OGGETTO: CTV S.r.l. – Ex Mencarelli System S.r.l. via lago di Chiusi Pescara. Analisi di Rischio sito specifica.

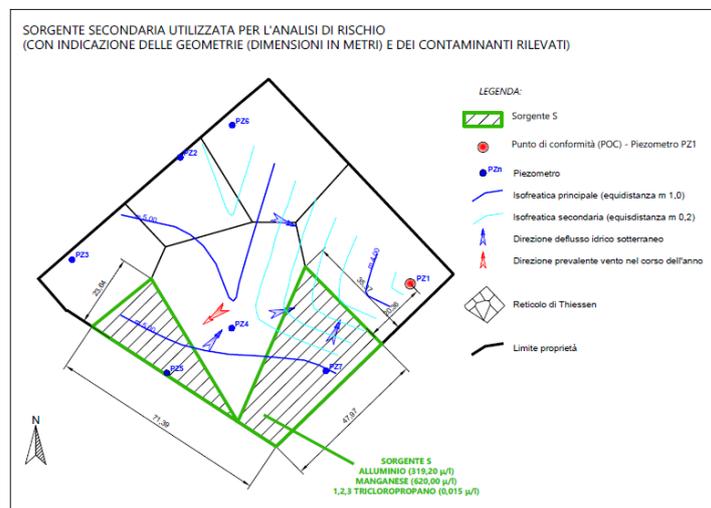
Si ricorda che per il parametro Manganese nelle acque sotterranee la Regione Abruzzo con DGR 225 del 12/04/16 ha individuato un valore di fondo di 154  $\mu\text{g/L}$  pertanto pari alla concentrazione riscontrata da ARTA in S2. Ai fini della presente analisi di rischio il consulente di

parte ha comunque optato per la definizione di una sorgente unica in falda in cui pertanto viene considerata la concentrazione di Manganese pari a 620 µg/L rilevata in S1.

Non essendo state formalizzate delle CSR calcolate in modalità inversa, considerato che non sono stati rilevati rischi sanitari associati ai percorsi attivi per i recettori presenti in sito, *si ritiene possibile imporre quali CSR* le Concentrazioni di riferimento adottate nel presente studio (ovvero *le C Max riscontrate in falda* e riepilogate nell'immagine precedente), *fermo restando la necessità di imporre il rispetto delle CSC al POC.*
